(14) 油圧式圧入引抜機の移設費の積算について (意見・要望事項)

(15) 建物管理委託の清掃業務における諸経費の積算を適正に行うべきもの (指摘事項)

(16) 駅ホーム補強における工法変更時の共通仮設費の積算を適正に行うべきもの (指摘事項)

(17) 建築物の外装工事における足場の安全管理について受注者を適切に指導・監督すべきもの

(図) 床版補強方法

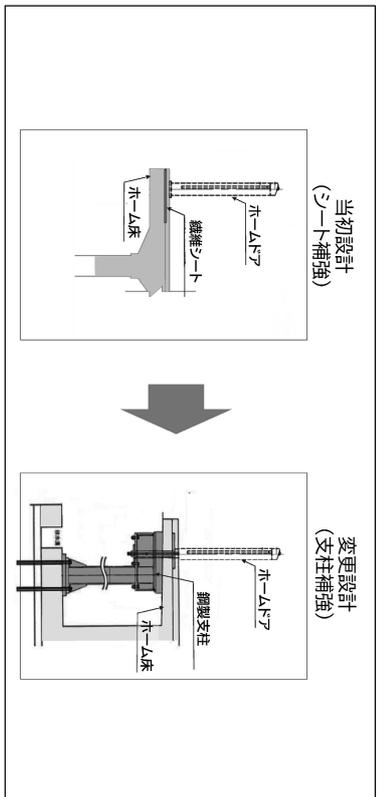
そこで、本工事の第5回設計変更の設計書を見ると、西馬込駅及び木所吾妻橋駅において、ホームの床版補強方法をシート補強から支柱補強に変更(図)し、その際、支柱補強工事前に実施する調査・墨出し(注3)の費用を、共通仮設費の準備費として新たに積み上げて計上していた。

このため、第5回設計変更の共通仮設費の率計算分に調査・墨出しに係る費用が含まれているにもかかわらず、今回新たにこの費用を積み上げたことから、表2のとおり、約280万円が過大となり、かつ不経済支出となっている。

局は、駅ホーム補強における工法変更時の共通仮設費の積算を適正に行われない。

(図) 足場の手すり、筋交い、幅木、作業床

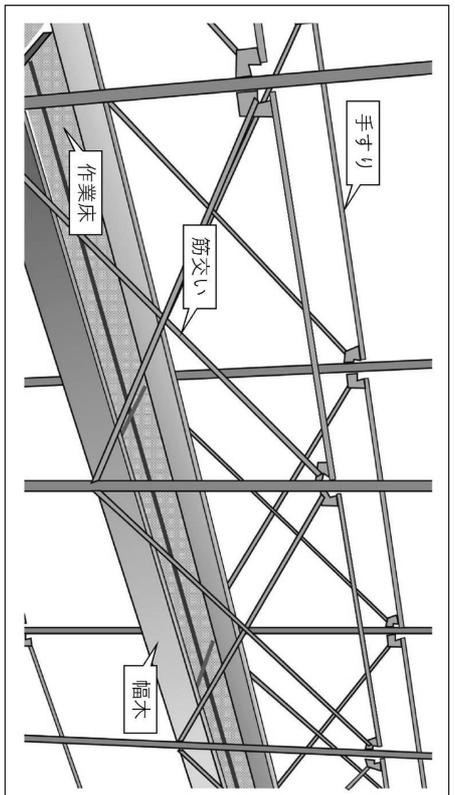
② 東京都建築工事標準仕様書（令和5年4月版）では、施工上やむを得ない場合において、高所作業用足場の手すり、幅木等の設備を取り外す際は、最低限の範囲とするともに、墜落制止用器具を使用するなど墜落防止の措置を講ずることとされている（図）。

しかしながら、工事記録写真を見たところ、手すり等が複数区画にわたって連続して外され、幅木もすべて外されていた。

受注者が、施工上やむを得ず足場の手すり、幅木等を取り外す場合には、作業する区画に合わせて最低限とすべきであったところ、複数区画にわたって連続して取り外していたことは、適正でない。

局は、建築物の外装工事における足場の安全管理について受注者を適切に指導・監督された

(図) 移動式クレーン

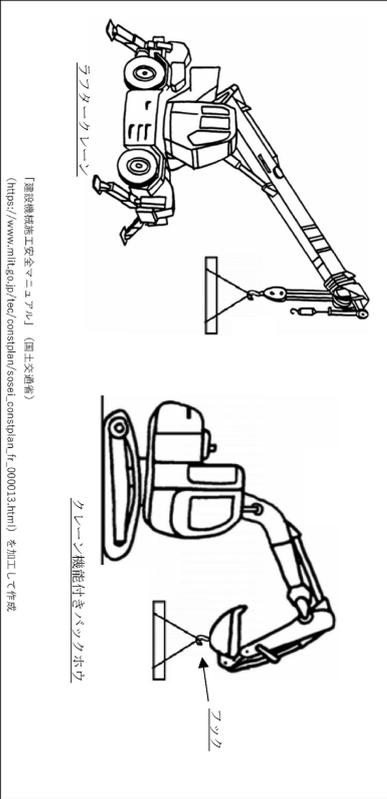
建設局は、表1の契約により、関戸橋の架替えに伴い設置した橋脚の洗掘防止対策として、橋脚ごとに重量3tの根固めブロックを複数連結して据え付けている。
ところで、クレーン等安全規則(昭和47年労働省令第34号)では、移動式クレーン(図)は、最大吊上荷重を超えて使用してはならないとされている。

そこで、本工事の施工計画書を見ると、受注者は、根固めブロックを吊上可能な最大吊上荷重2.5tのラフタークレーン(注1)を使用して据え付けることとしていた。

しかしながら、工事記録写真を見ると、最大吊上荷重2.9tのクレーン機能付きバックホウ(注2)で重量3tの根固めブロックを吊り上げていた。これはバックホウの能力を超えた危険な状況であり、バックホウが転倒するおそれがあった。

局は、根固めブロック据付けの施工管理について受注者を適切に指導・監督されたい。(建設局)
